**A l'atenció de Servei de Planificació de l'Entorn Natural  
Subdirecció General de Biodiversitat i Medi Natural  
Direcció General de Polítiques Ambientals i Medi Natural  
Provença 204, 4a Planta  
08036 Barcelona**

### ***Proposta d'ampliació de l'espai Xarxa Natura 2000 Delta del Llobregat.***

Figura 1. Proposta d'ampliació de l'espai ZEPA del delta del Llobregat presentat pel Servei de Planificació de l'Entorn Natural a data de 5 de Novembre de 2021.

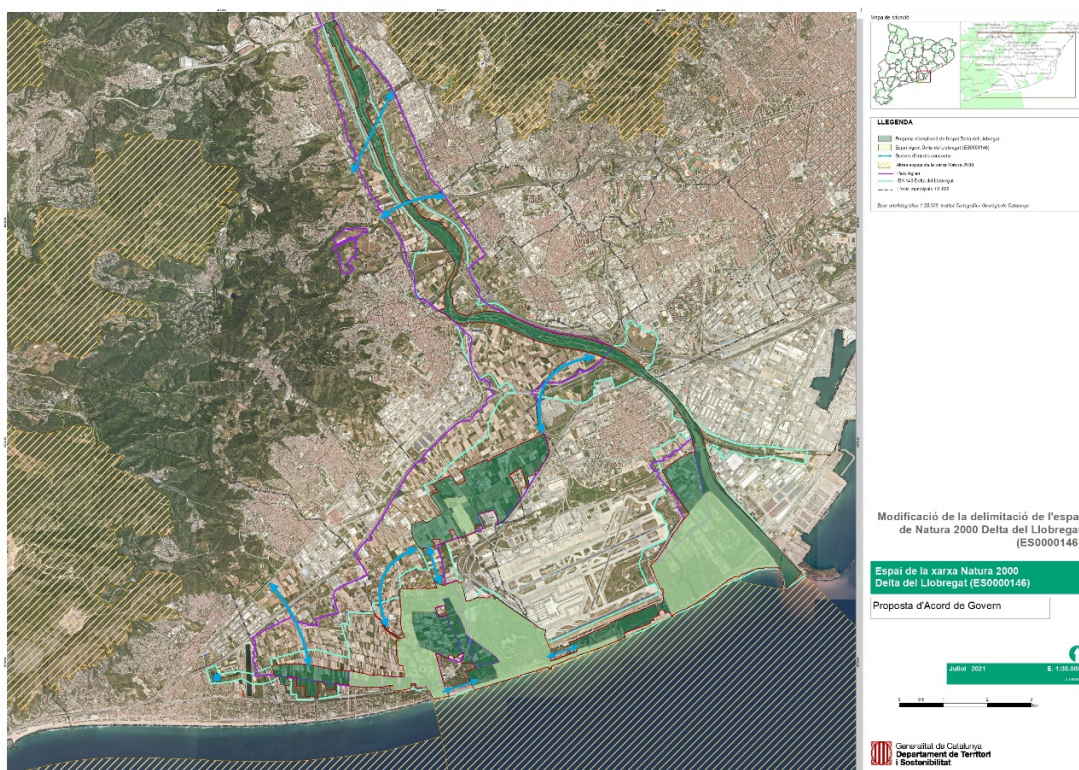
La proposta remesa per la DGPAiMN a les entitats preveu un augment de la superfície de les zones incloses en passar de 935,05 ha protegides a una proposta de 2.041,76 ha, però encara ben lluny de les 3.770 ha de la IBA 140 del Baix Llobregat. Es constata que la proposta enviada deixa sense protegir el 46% de la IBA 140 i espais de demostrat valor ornitològic.

- Tanmateix, la delimitació acaba a l'alçada del pont sobre la N-340 a Molins de Rei justament **uns 900 m més avall de la desembocadura de la riera de Vallvidrera**, l'eix fluvial emblemàtic de l'espai natural protegit del Parc Natural de Collserola, espai inclòs a la XN2000.

Considerem que **aquest espai de la llera del riu entre el pont de Molins i la desembocadura de la riera de Vallvidrera esdevé clau per garantir la connectivitat amb l'espai XN2000 de Collserola** d'una manera molt més diàfana encara que els dos espais de connexió que s'indiquen en la proposta, dràsticament limitats per l'urbanisme, les zones industrials i les infraestructures de transport existents.

**Tot plegat ens porta a demanar-vos que preneu en consideració el suggeriment d'ampliar l'espai de la ZEPA Delta del Llobregat fins a la desembocadura de la riera de Vallvidrera al terme de Molins de Rei.**
